**Avis délibéré de l’Autorité environnementale
sur le complément du demi-échangeur de la
Haie tondue de l’A13 et la mise en compatibilité
du plan local d’urbanisme intercommunal
(PLUi) de la communauté de communes Terre
d’Auge (14)**

n°Ae : 2023-21

Avis délibéré n° 2023-21 adopté lors de la séance du 25 mai 2023

Figure 3 : Travaux de complément de l'échangeur de la Haie tondué. En rouge, les constructions prévues. En orange, le raccordement provisoire existant de la RD16 sur le nouvel ouvrage de franchissement de l'A13 (Source : dossier).

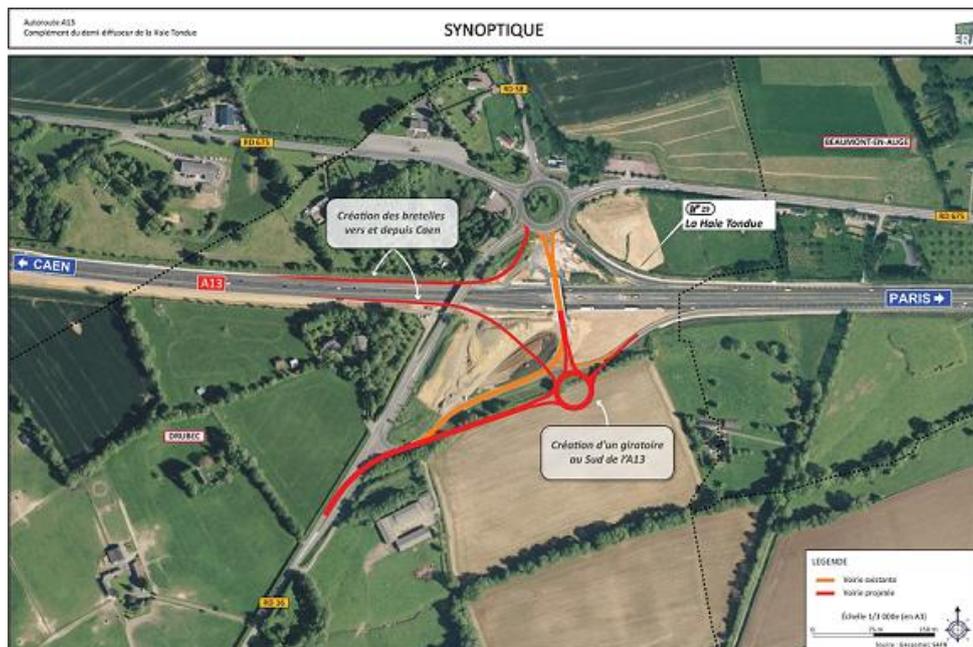
Dans le cadre des travaux d'élargissement de l'A13 à 2x3 voies entre Pont-l'Évêque et Dozulé, mis en service en mai 2022, le pont, passant au-dessus de l'A13, a été démolé. Un nouvel ouvrage de franchissement a été construit plus à l'est, et a été raccordé au giratoire existant, à la RD16 et à la bretelle d'entrée vers Paris. Les textes, graphiques et cartes du dossier n'indiquent pas clairement que ces travaux ont déjà été effectués, ce que les rapporteurs ont constaté lors de la visite. Une présentation des travaux réalisés à l'occasion de l'élargissement de l'A13 et une mise à jour des vues aériennes et supports cartographiques les prenant en compte sont nécessaires à la bonne compréhension du dossier par le public.

L'Ae recommande de préciser le calendrier d'élargissement de l'A13 dans le secteur de l'échangeur avec ses différentes composantes, notamment la construction et la démolition des ouvrages d'art, et de mettre à jour les documents du dossier en prenant en compte cet élargissement.

Figure 4 : Implantation des sondages pédologiques (Source : dossier).

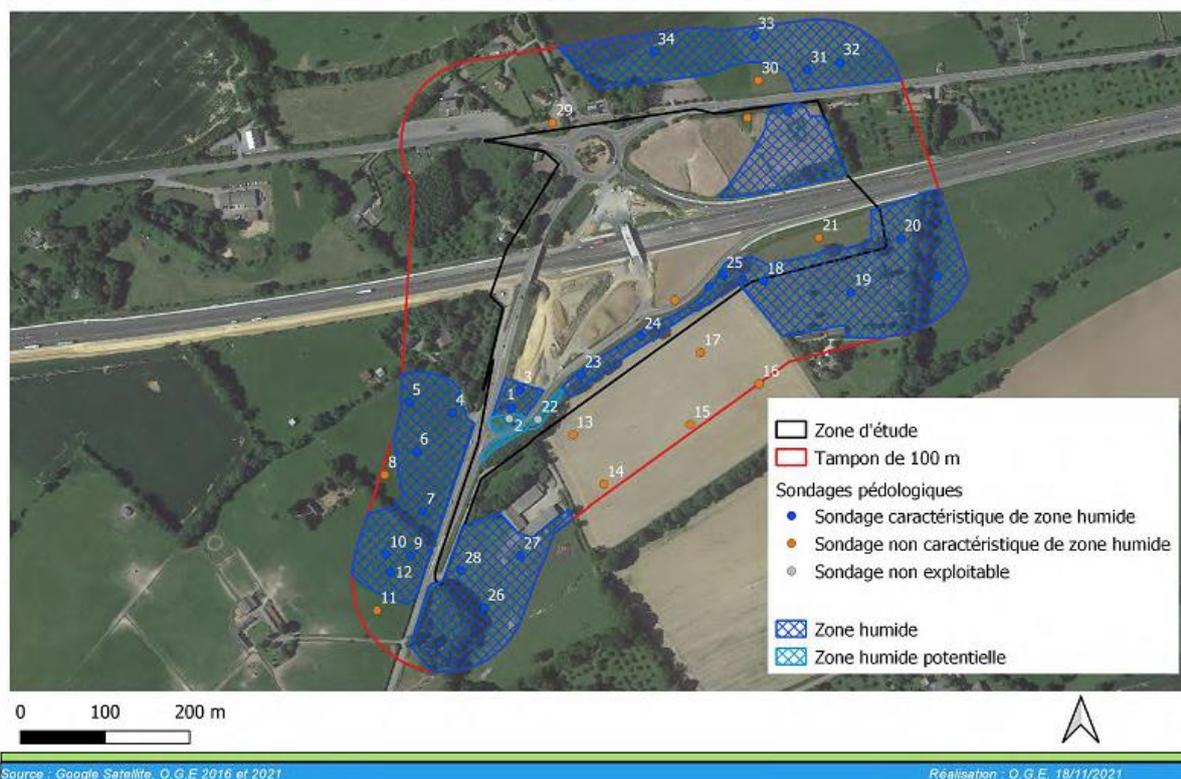
Les zones humides ont fait l'objet d'investigations en prenant en compte des critères non cumulatifs de végétation et de sol. Ont été délimités 10,5 ha dont 1,8 au sein de la zone d'étude rapprochée. 34 sondages pédologiques ont été réalisés à cette fin dans le secteur de l'échangeur, tous situés dans les emprises non touchées par les travaux de l'ouvrage d'art, de connexion de la RD16 et des décapages et mouvements de terres réalisés pendant ces chantiers. De fait, les zones humides inventoriées sont en dehors de ces emprises.

Figure 6 : Système d'assainissement projeté de l'échangeur (Source : dossier de porter à connaissance).

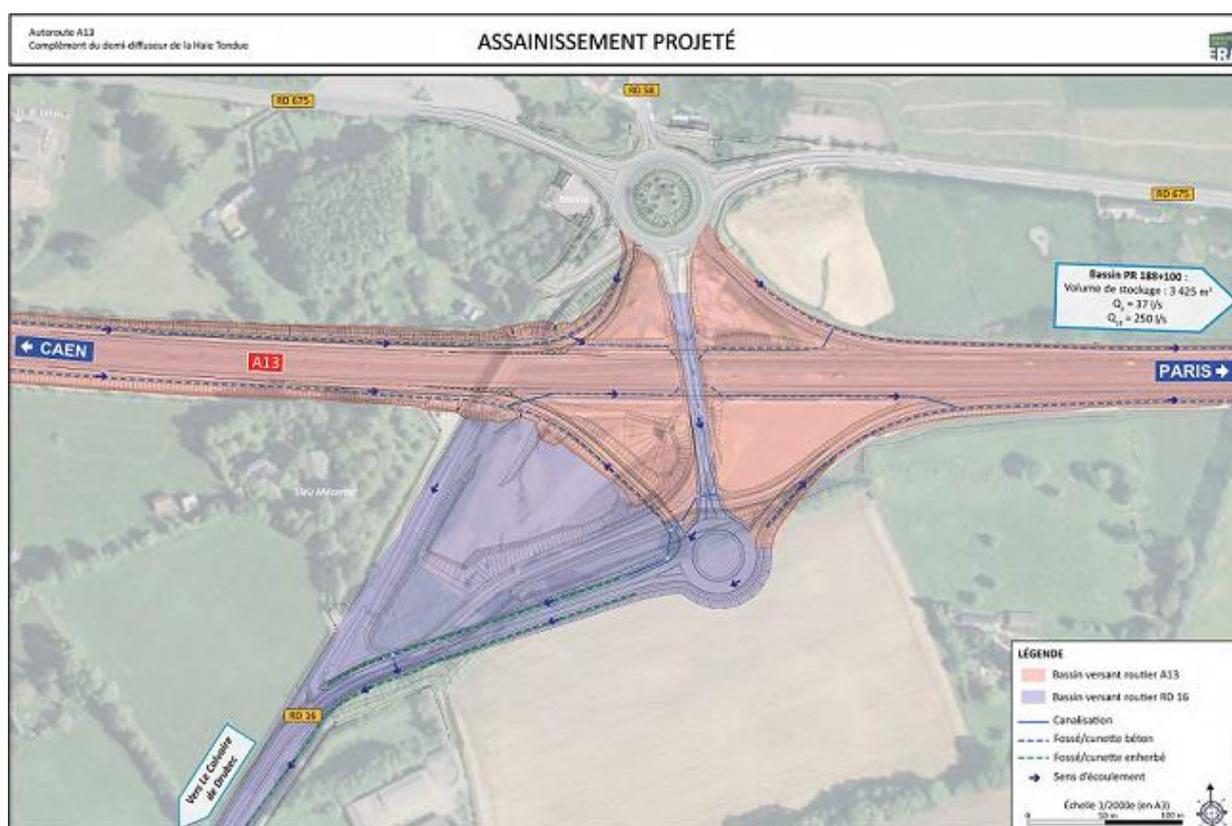
Le dossier précise que le captage de Dossin situé au nord de l'ouvrage sera préservé du fait que les eaux des bretelles seront canalisées puis recueillies par le bassin PR188 de l'autoroute. Le dossier se limite à signaler que ce bassin « présente un volume de 3 425 m³ pour un traitement de la pluie de période de retour 10 ans. Le débit de fuite est de 250 l/s pour l'évènement décennal. Le bassin

est équipé d'un double orifice de sortie permettant de limiter le débit de fuite à 37 l/s pour les événements pluvieux plus fréquents (pluie biennale) ». L'Ae souligne que ce type d'installation ne semble traiter qu'une partie des polluants. L'abattement n'est que partiel pour la concentration des substances dissoutes dans l'eau.

L'Ae recommande de renforcer le traitement des eaux de ruissellement avant rejet au milieu naturel, tant pour les bretelles que pour les autres composantes du demi-échangeur, afin que chaque point de rejet dans le milieu naturel respecte les normes de qualité environnementale. Elle recommande en particulier de traiter les eaux de ruissellement de l'ouvrage de franchissement et des tronçons départementaux en utilisant les équipements autoroutiers, mis à niveau si nécessaire, afin de diminuer les rejets polluants dans le milieu naturel, et de réduire l'effet d'éventuelles pollutions accidentelles.
